## **Projet de la ferme éolienne de BENA**

# **Demande d'autorisation environnementale**

### **Mémoire en réponse au procès-verbal d'observation du commissaire enquêteur**

*Novembre 2020*

Figure 1: Production éolienne et facteur de charge

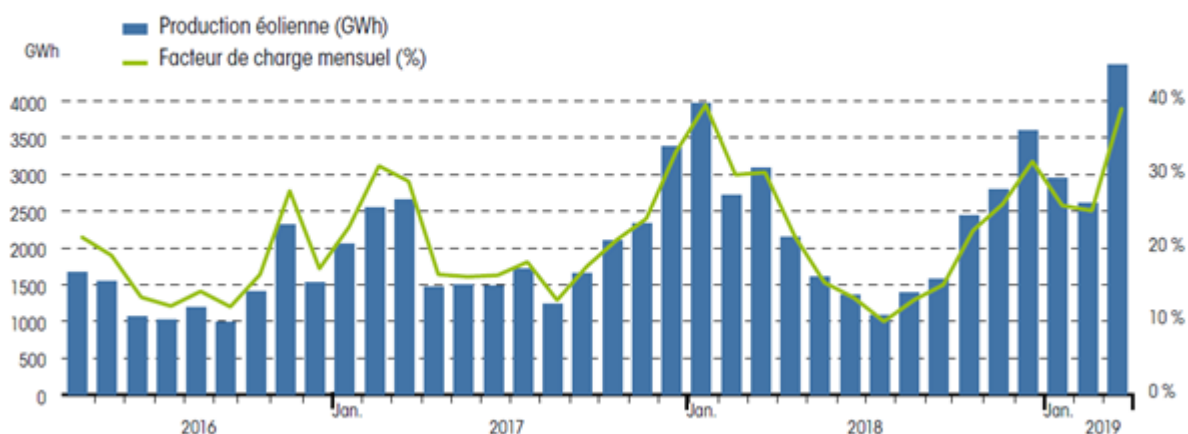
### Question n°12 : La réalité du facteur de charge annoncé par le porteur de projet et la transmission des données brutes de mesure de vent sur le site:

Nous comprenons ce questionnement car il est vrai que ce facteur de charge est bien supérieur aux anciens parcs, notamment celui de Chaunay 1 (proche de 25%). Le facteur de charge est bien de d'environ 36%. L'augmentation de la taille des éoliennes, et principalement de leur voilure, explique cette meilleure production. Les éoliennes captent du vent plus fort et plus constant. La technologie éolienne a beaucoup évolué ces dernières années, et l'augmentation de ce facteur de charge explique notamment l'accroissement important de la compétitivité de la production de cette énergie par rapport aux autres énergies. Les facteurs de charges les plus importants sont pour les parcs en mer, autour de 45%.

Comme on peut le voir dans le graphique ci-dessous (Source RTE : Panorama de l'électricité renouvelable au 31 mars 2019), le facteur de charge au niveau national évolue en permanence et est en progression en 2019.

Le graphique indique que le facteur de charge augmente, cette augmentation sur 2019 s'explique en partie par la mise en place d'éoliennes plus grandes.
